ESTUDO DE IMPACTE AMBIENTAL  
DO PROJETO GREENH2ATLANTIC E DO GASODUTO DE  
HIDROGÉNIO ASSOCIADO, EM SINES

ADITAMENTO 1  
SETEMBRO DE 2024

ADITAMENTO 1 AO EIA DO PROJETO GREENH2ATLANTIC E GASODUTO DE HIDROGÉNIO ASSOCIADO (OPCIONAL), EM SINES

RESPOSTA AO PEDICO DE ELEMENTOS ADICIONAIS PARA EFEITOS DA CONFORMIDADE DO EIA • VERSÃO 00

Figura 2 – Levantamento das Áreas e Infraestruturas da EDP Produção na ZILS – Limite do Direito de Superfície da Tomada de Água

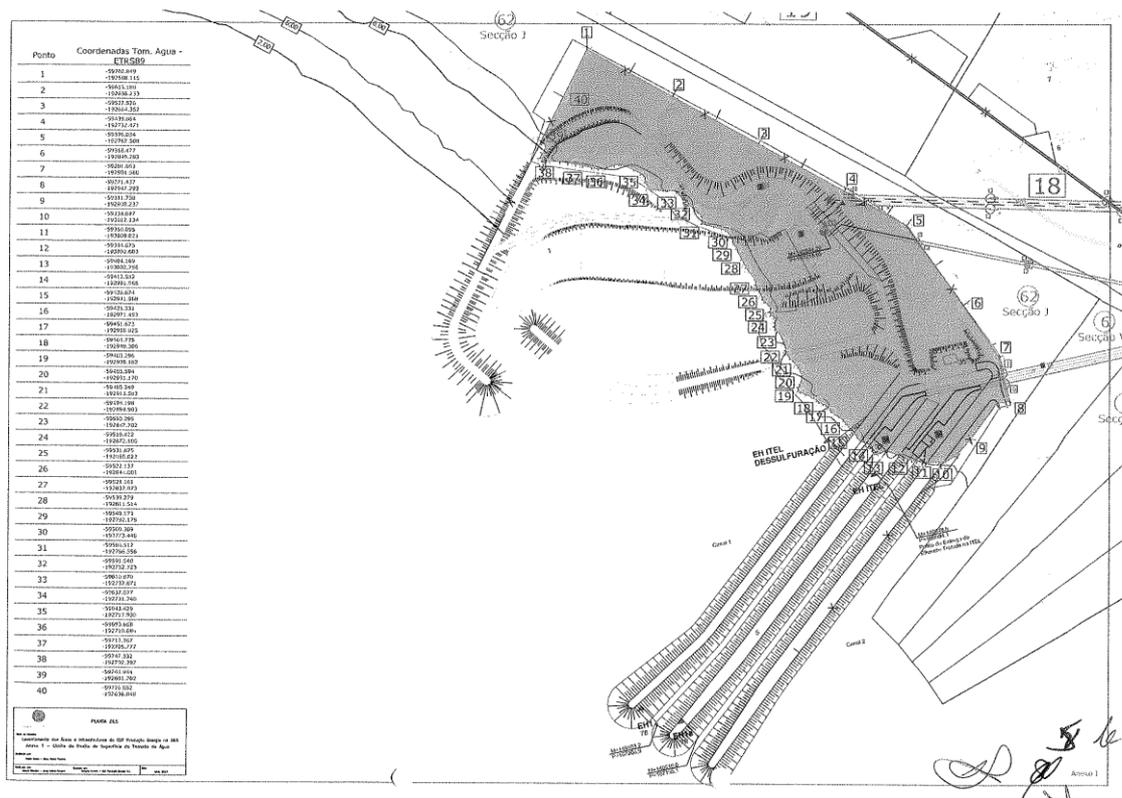
**1.1 Evidenciar a devida articulação com o projeto do Data Center em Sines (Data Center Sines 4.0®), no sentido de compatibilizar ambos os projetos**

O direito de superfície em causa, de acordo com o Documento Complementar à Escritura de Justificação outorgada em 24 de julho de 2024<sup>1</sup>, elaborado nos termos do número 2 do Artigo 64.º do Código do Notariado, incide sobre a área de 71 000 m<sup>2</sup>, que confronta a norte com a Estrada Nacional 120-1, a sul com o Mar; a nascente com Courela de São Torpes; e a poente com a Herdade da Donda, do prédio rústico descrito na Conservatória do Registo Predial de Sines sob o número 1832 da freguesia de Sines e sem inscrição matricial própria, sendo a destacar do artigo rústico 62, Secção J, da freguesia de Sines, que provém do artigo 28, Secção J, da dita freguesia. A delimitação da Parcela consta da planta que constitui o Anexo 1 do referido Documento Complementar, e que se reproduz na Figura 2.

Figura 3 - Layouts exemplificativos de possíveis configurações da subestação: i) 2 LMAT e 2 transformadores; ii) 1 só LMAT e 2 transformadores; iii) 1 LMAT e 1 transformador.

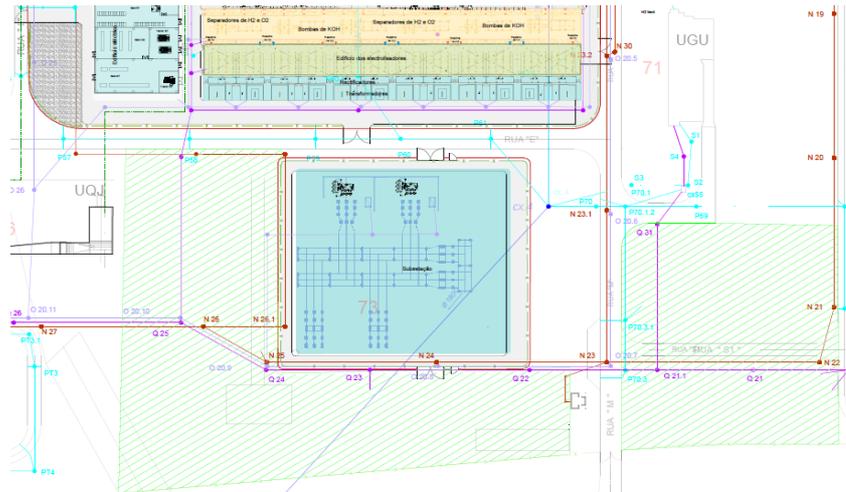
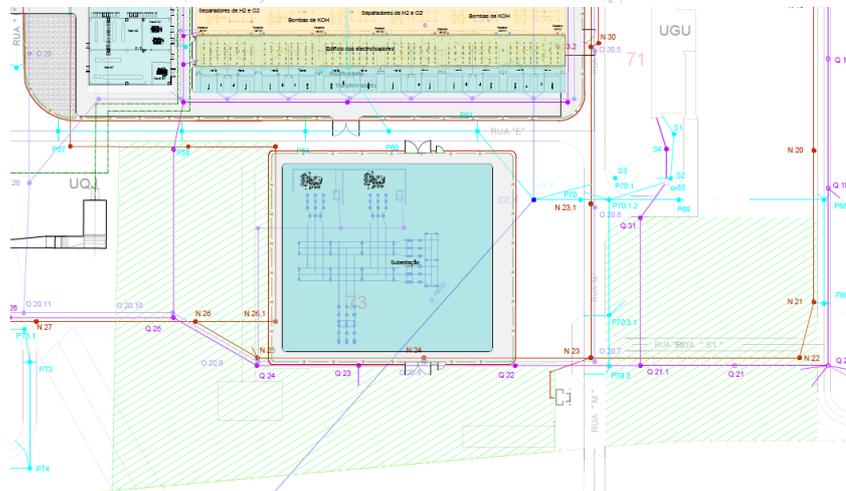
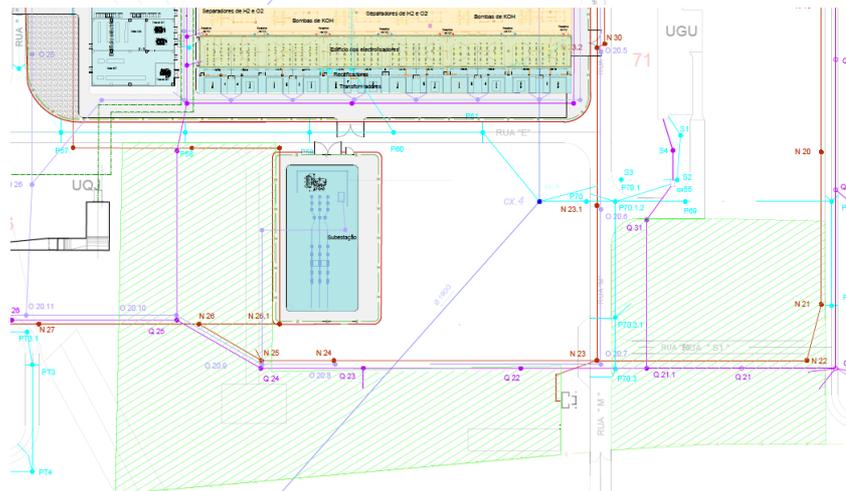
**1.11 Esclarecer sobre o alcance das modificações (alteração dos impactos atualmente identificados) resultantes da localização do ponto de ligação à RESP uma vez que o proponente afirma que "O número de LMAT a construir influenciará inclusivamente a área que o Projeto virá a ocupar, e o arranjo geral dos equipamentos/edifícios da instalação (layout)" (página 59/107 da MD).**

O número de LMAT a construir **influenciará a área que o Projeto virá a ocupar**, e o **arranjo geral da instalação (layout)**.

Em termos de arranjo geral, a solução "2 LMAT, 2 transformadores", relativamente à solução "1 LMAT, 1 transformador", implica um maior número de equipamentos (transformadores, comutadores, barramentos, etc.) e maior área ocupada pela subestação. A configuração "1 LMAT, 2 transformadores" é outra possibilidade em estudo, sendo intermédia entre as duas anteriores.

Em resposta ao pedido de elementos adicionais, ao desenvolver o layout da instalação considerando duas LMAT, constatou-se que faria sentido proceder ao rearranjo da disposição dos equipamentos na instalação, tendo sido realizados esses ajustamentos. Por essa razão, o layout da solução base que se submete a avaliação no EIA consolidado apresenta uma disposição dos equipamentos diferente da que consta no EIA inicial (ver Capítulo 2 - Enquadramento Geral das Alterações Realizadas). Este novo layout é mais facilmente ajustável às alternativas possíveis, como se poderá verificar nas imagens seguintes.

Na Figura 3 compara-se a configuração da subestação do GH2A para as várias situações: 2 LMAT, 2 transformadores; 1 LMAT, 1 ou 2 transformadores.

A área da subestação será idêntica nas duas primeiras situações (≈0,75 ha), mas será menor (≈0,27 ha) na configuração 1 LMAT e 1 só transformador. Dependendo da configuração da subestação, a área total do projeto variará entre 3 e 4 hectares, aproximadamente (incluindo a área de produção de H<sub>2</sub>, subestação, tratamento de água e, na solução de refrigeração com água do mar, edifícios de cloragem e bombagem).

**Figura 4 - Levantamento Topo-hidrográfico do fundo do canal de adução executado em março de 2024 pela empresa Xavi Sub**

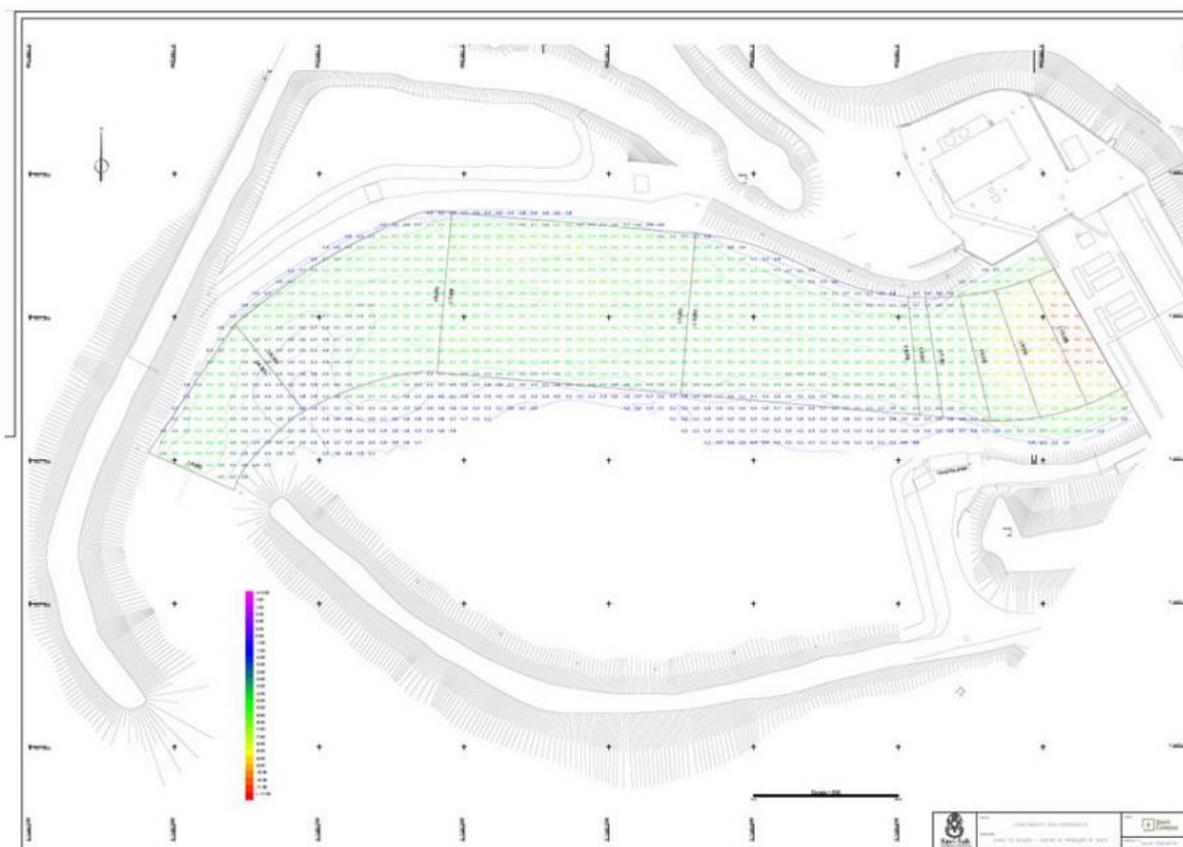
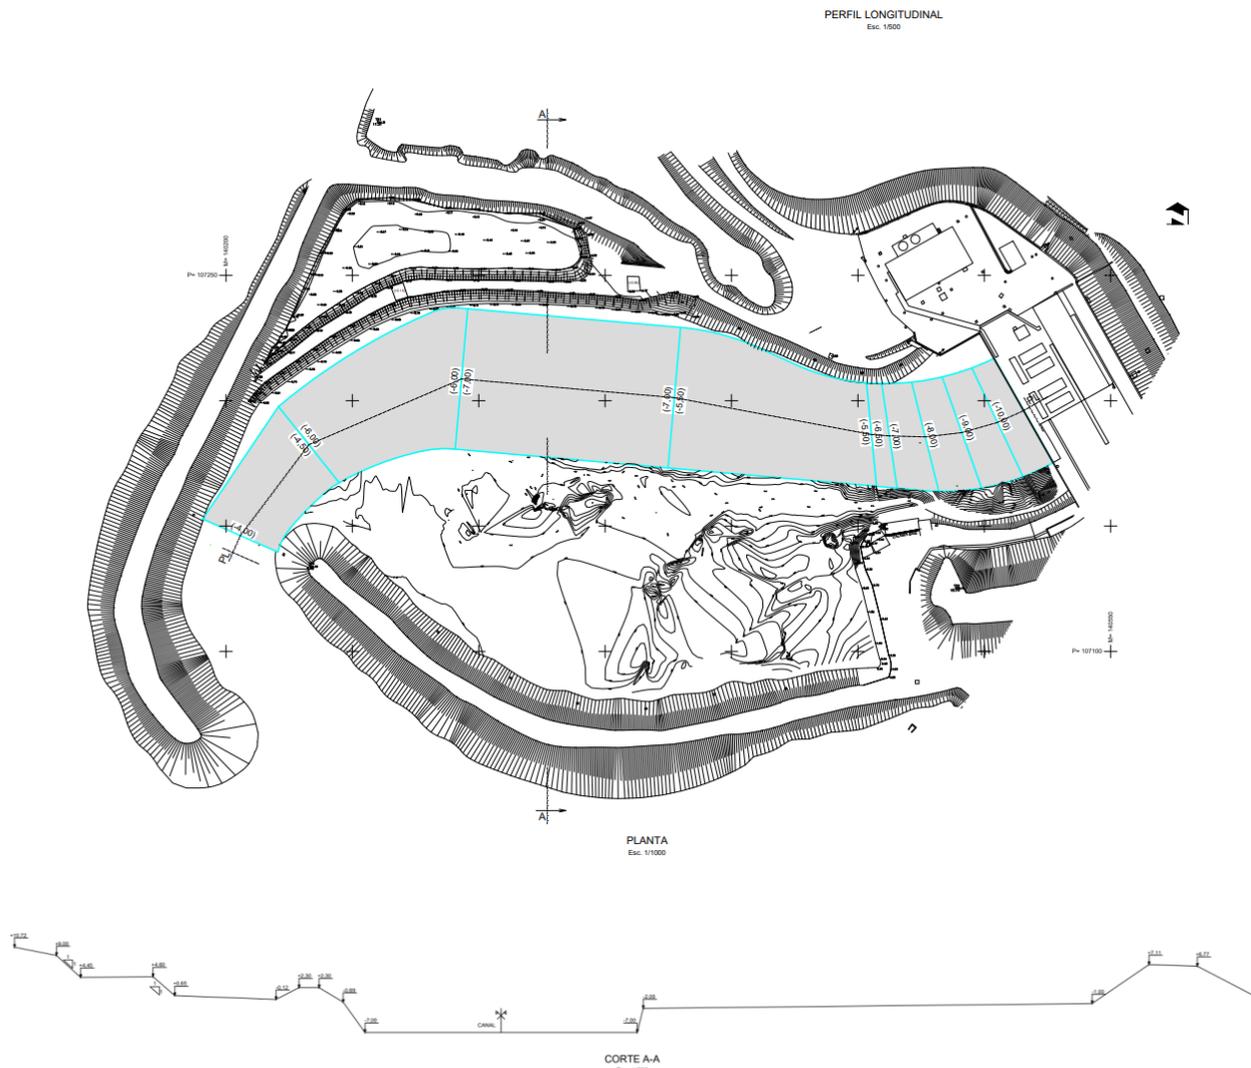
**9.7 Apresentar a descrição da Área de Estudo, bem como das Áreas de Incidência Direta e Indireta necessárias ao projeto, relativamente ao Património Cultural marítimo e subaquático. Nestas devem ser indicadas as localizações previstas ou as diferentes alternativas (ou algum tipo de histórico) relativas às áreas:**

*i. A dragar, considerando os levantamentos batimétricos existentes ou das dragagens de 2014 e 2018, bem como os sedimentos atualmente acumulados na Bacia de Captação e em São Torpes 3;*

É expectável que a limpeza/desassoreamento seja realizada até atingir, no limite, as cotas de projeto da bacia, as quais se encontram identificadas na figura seguinte.

Figura 5 - Bacia de Adução – plantas e cortes de projeto
